ZL č.3-38

SO 3.11 - stoky S1, S1-1, S1-1-1, S1-1-2, S1-2, S1-3, S1-4, S1-5, P1, P9, TU1, TU9, výtlaky T1, T9

Věc : **Ústí nad Orlicí – kanalizace a ČOV**
3 – Dlouhá Třebová - kanalizace
Stanovisko projektanta ke změnovému listu č. 3-38
SO 3.11 – STOKA S1
– vložení revizní šachty

PODROBNÁ SITUACE Ø.5

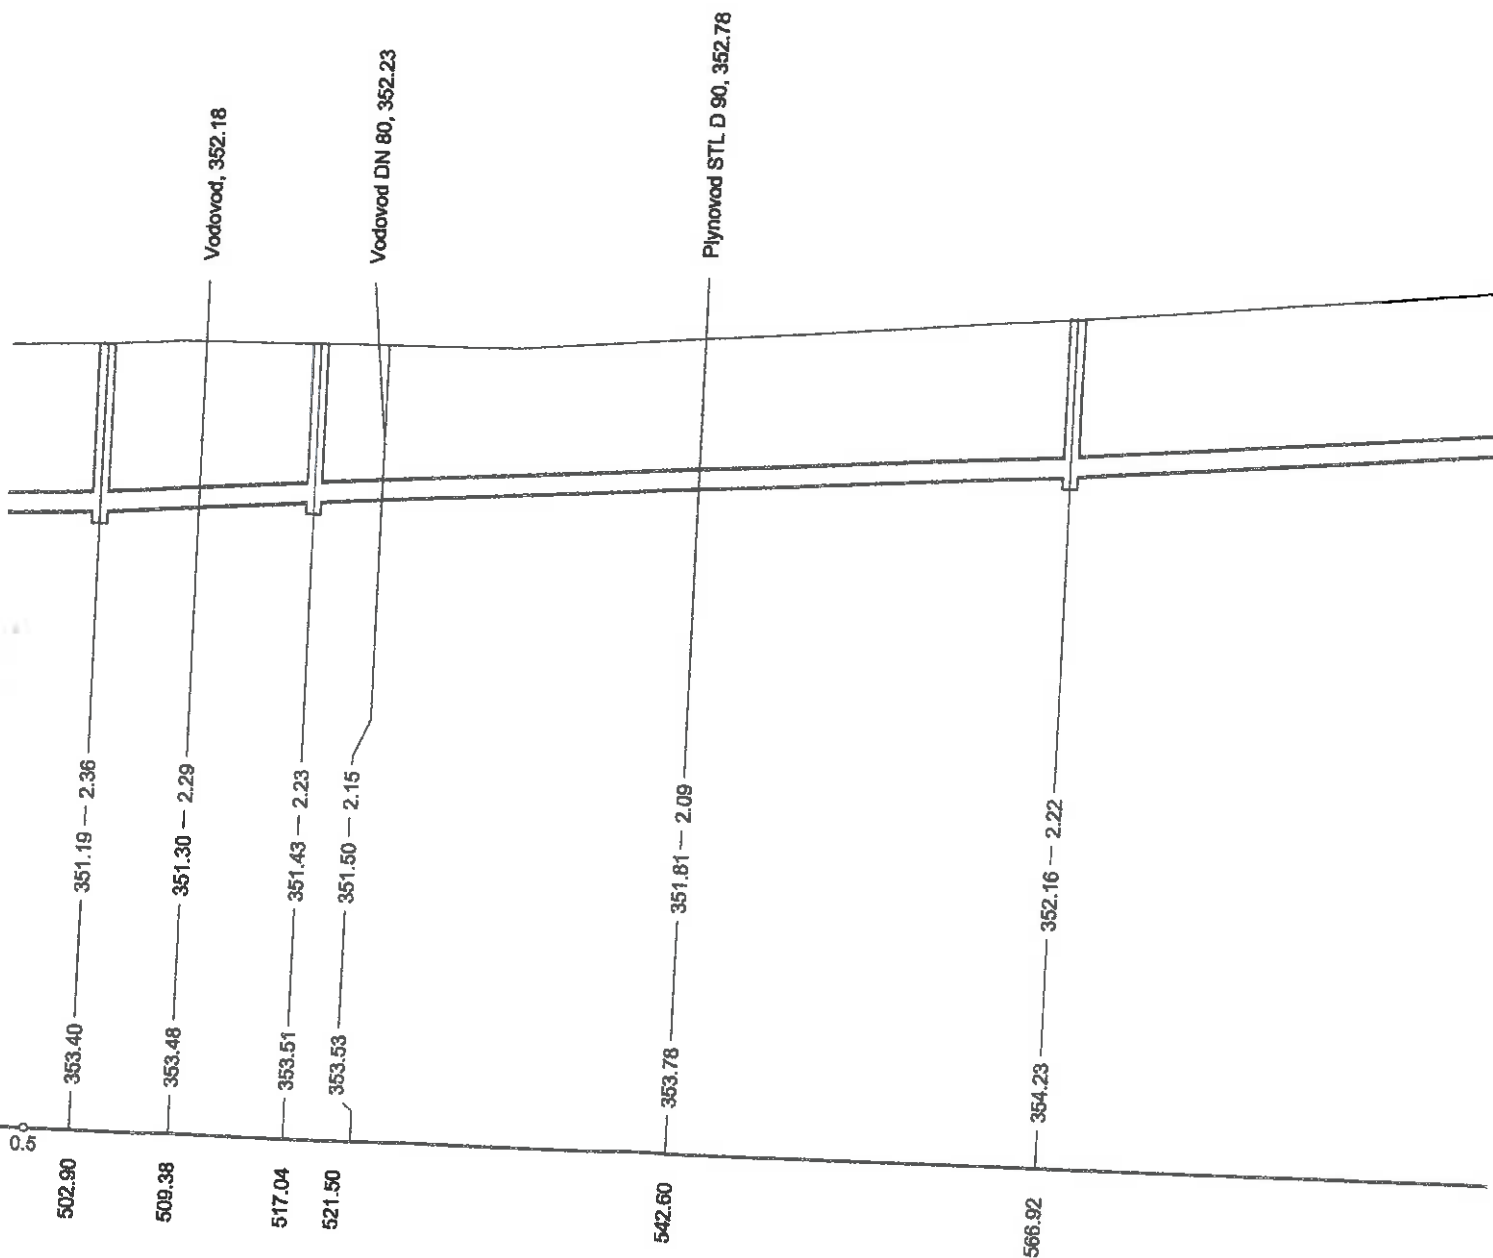
SO 3.11 - stoky S1, S1-1, ... - na základě vzneseného požadavku a zjištěné stávající dešťové kanalizace je nutno vložit novou RŠ 22a na stoku S1. Revizní šachta bude zároveň i příprava pro dodatečné připojení novostaveb na budovanou kanalizaci.

Při zahájení prací na stoce S1 v ulici Polní byla obcí avizována výstavba nových obytných domů východně od této ulice.
Aby je bylo možné připojit na právě realizovanou splaškovou kanalizaci, doplnila se jedna nová revizní šachta ozn. S22a do úseku mezi revizními šachtami S22 a S23, z šachty S22a pak byl východním směrem v komunikaci vyveden zaslepený kus porubí PP DN 250 dl. 2,95 m, aby na něj v budoucnu navázala výhledová stoka.
